Einwohnergemeinde Hindelbank

Überbauungsordnung ZPP Zentrum Hefti

ÜBERBAUUNGSORDNUNG „ZENTRUM HEFI“

Geringfügige Änderungen an der Überbauungsordnung „Zentrum Hefi“ Hindelbank

Siehe Skizze im Anhang Nr. 5

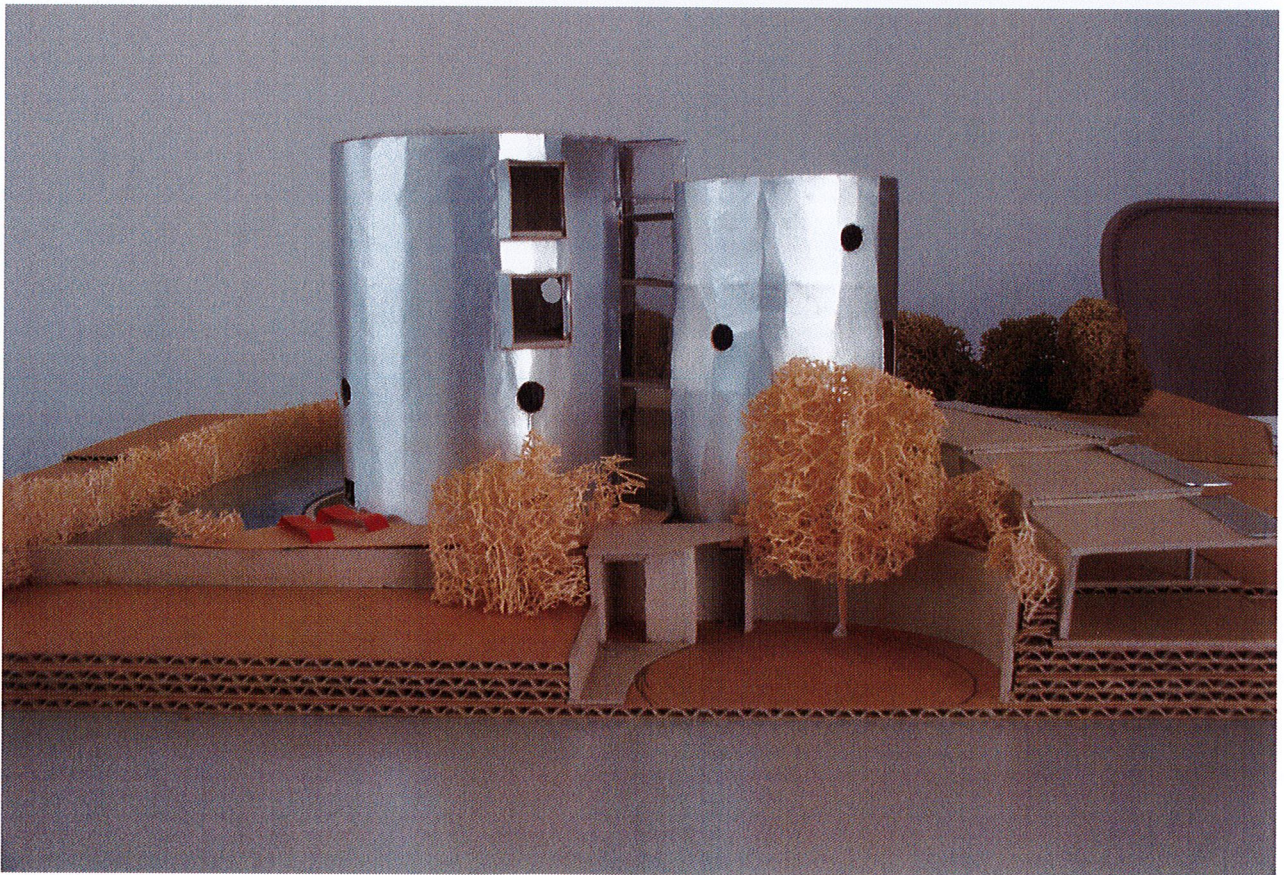
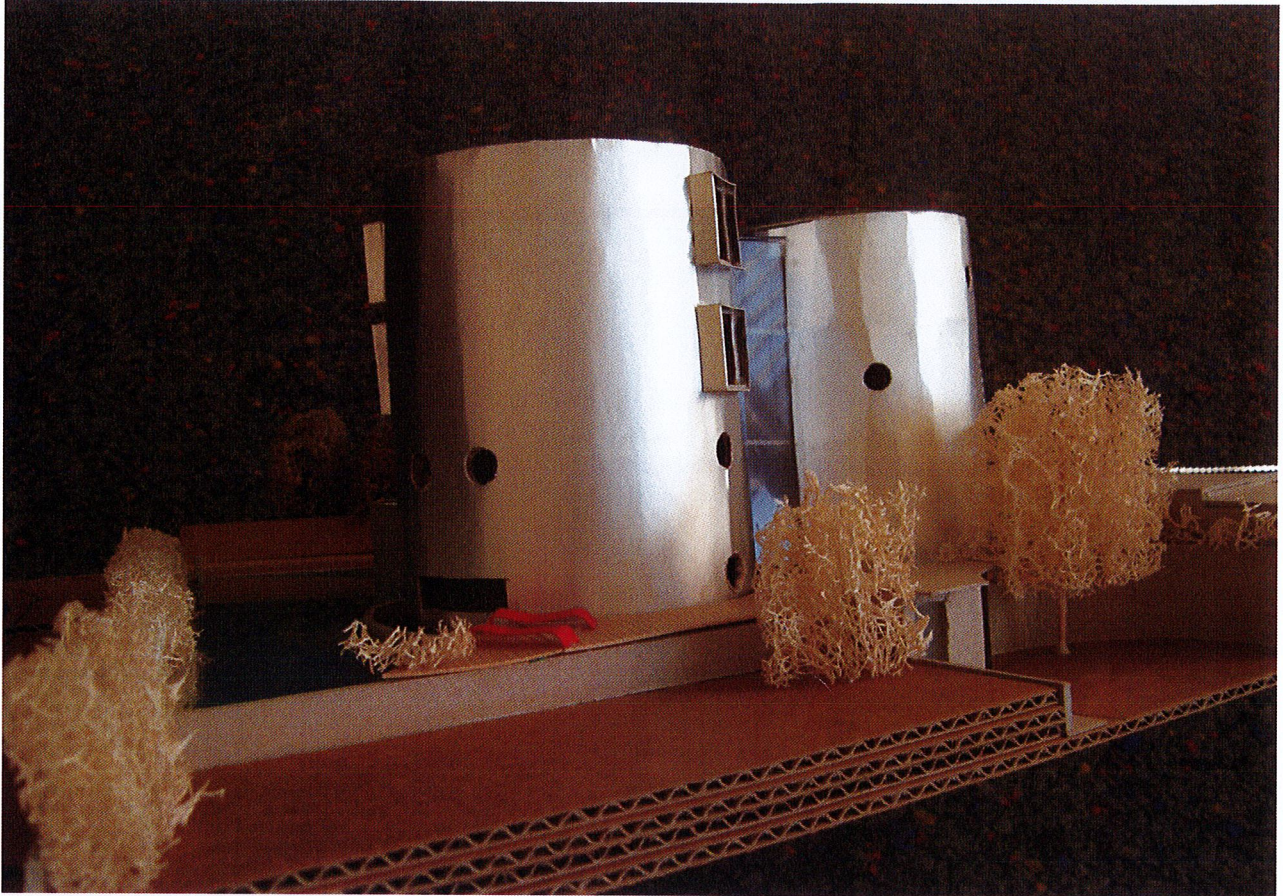
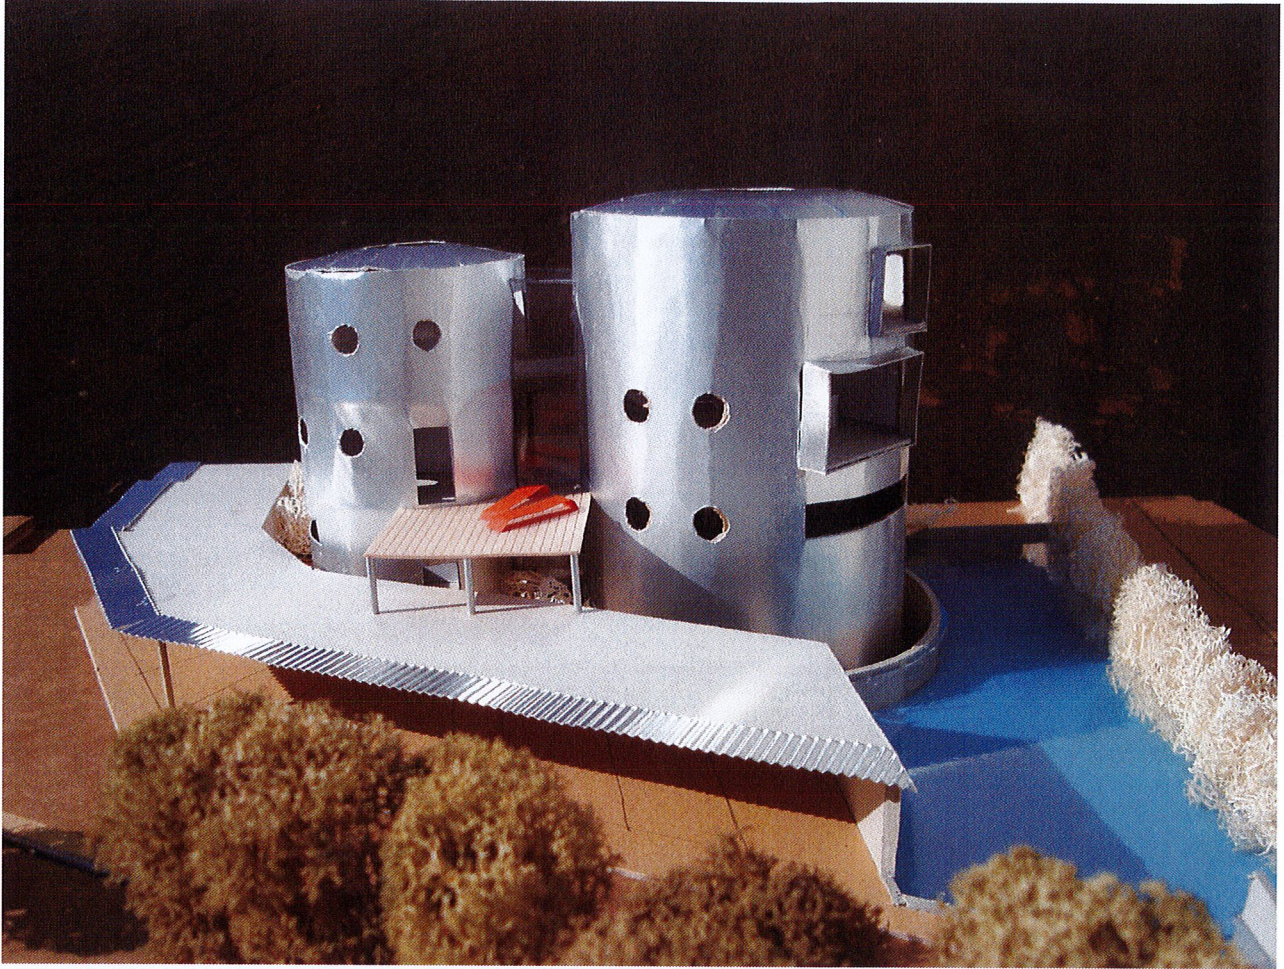
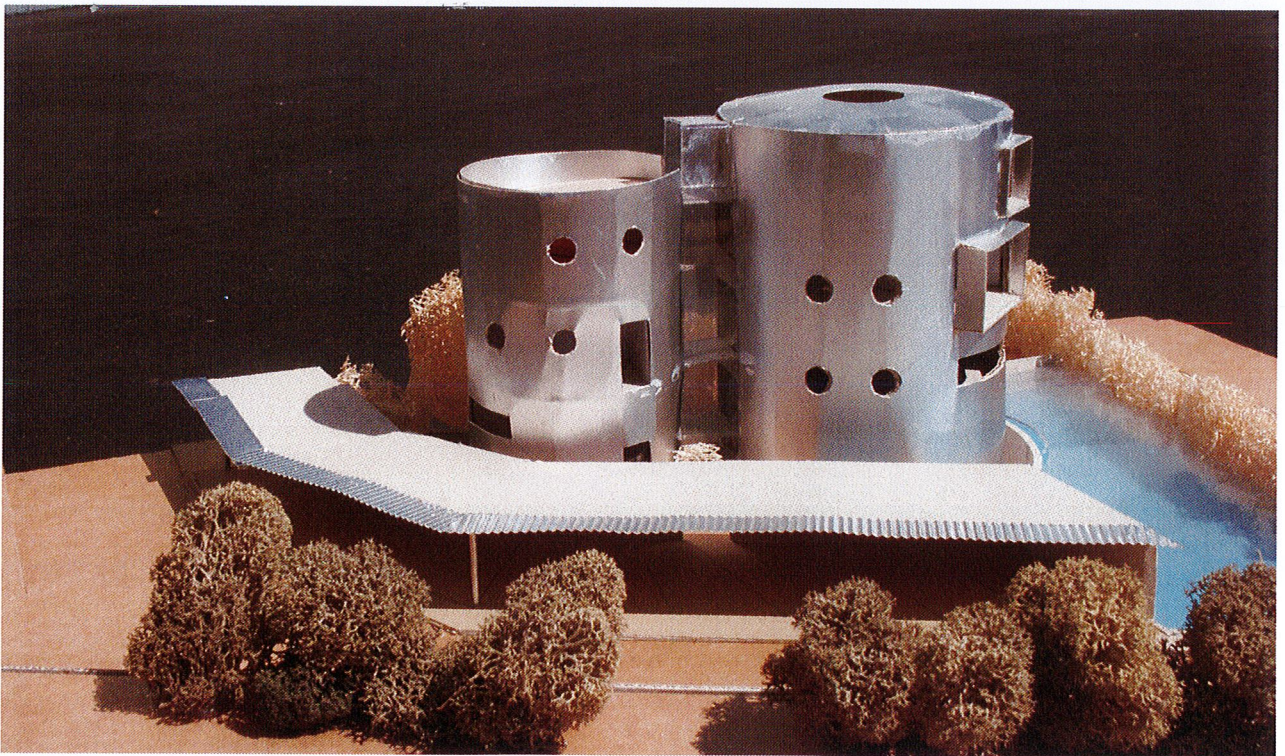
Artikel 24
Dachgestaltung : Die bombierten Kuppelabdeckungen der Silos können mit je einer kreisrunden, schwach bombierten, Glaskuppel von max. 3.50 m Durchmesser versehen werden. Die bestehenden Schutzgeländer in Metall sind zu belassen.
Anstelle einer Glaskuppel kann auf dem Silo E1 eine Dachterrasse erstellt werden. OK Terrassenboden – 1.20 m unter der Zylinderkrone. Das bestehende Geländer muss bestehen bleiben. Die Terrasse kann max. 1/3 mit einer filigranen Metallpergola überdeckt werden.

Alte bestehende Planung

Neue Planung mit Dachterrasse

BESONDERER PLAN
 DACHTERRASSE E 1 SKIZZE

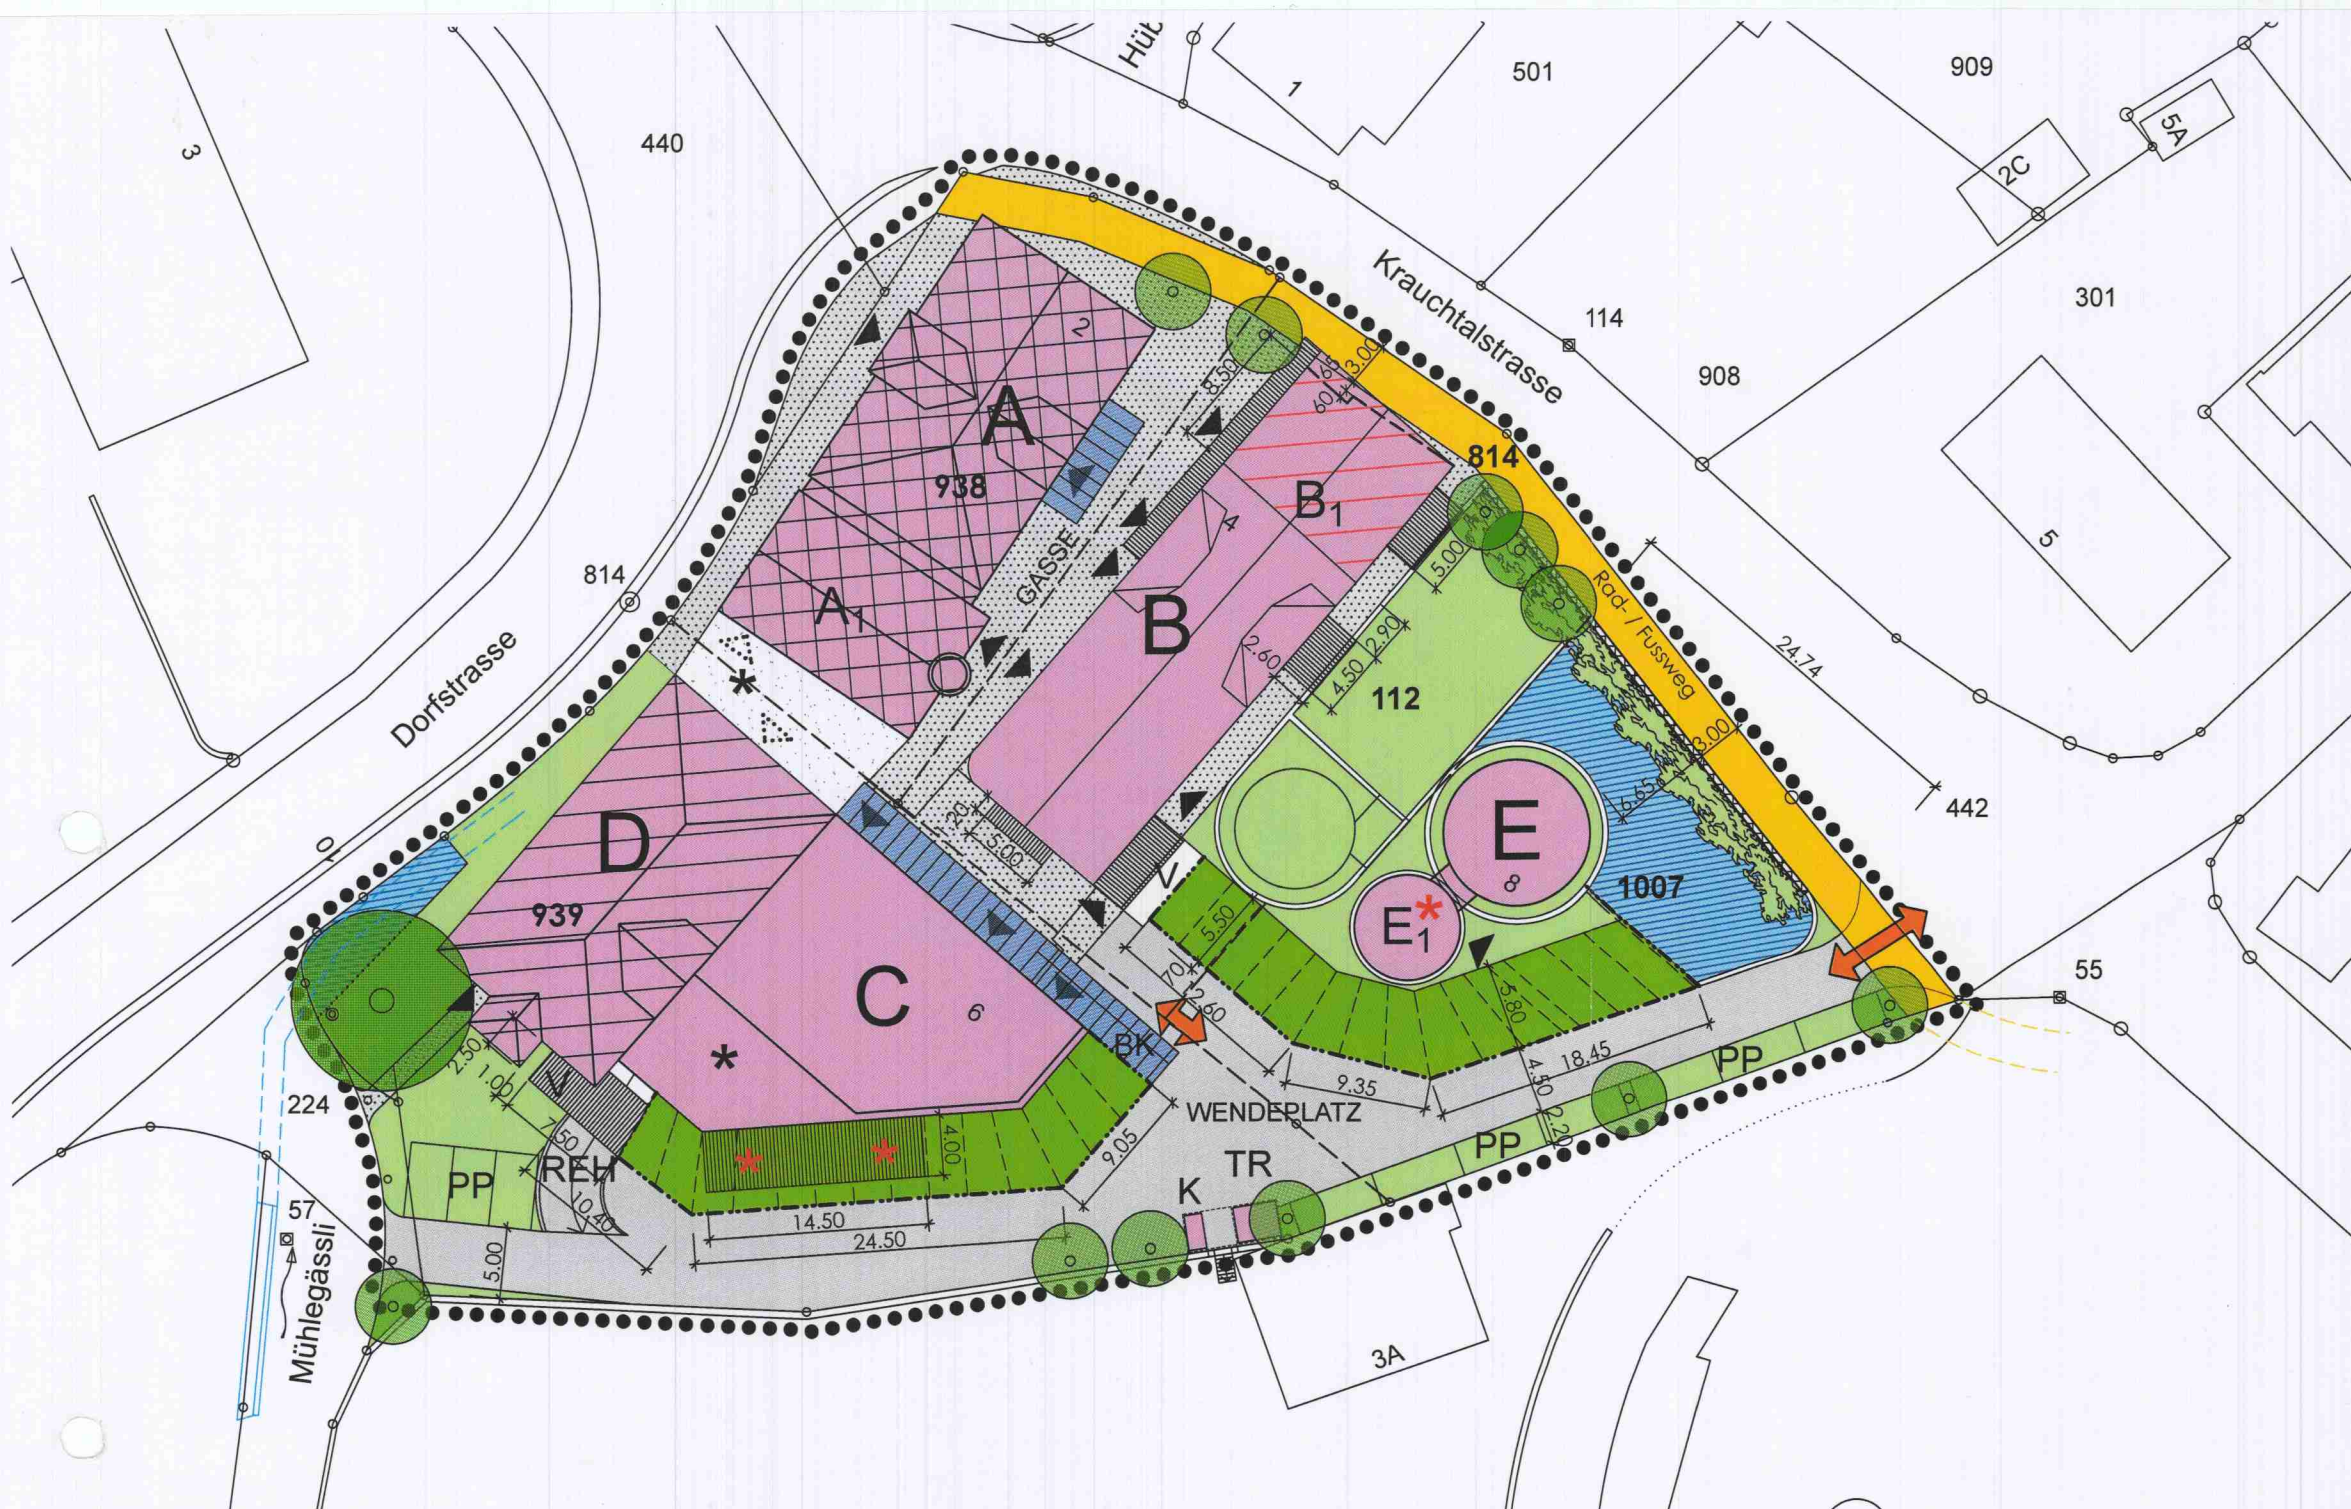
- GEBÄUDEFELD B1
- * - DACHTERRASSE E1
- * - TERRASSEN AUF C
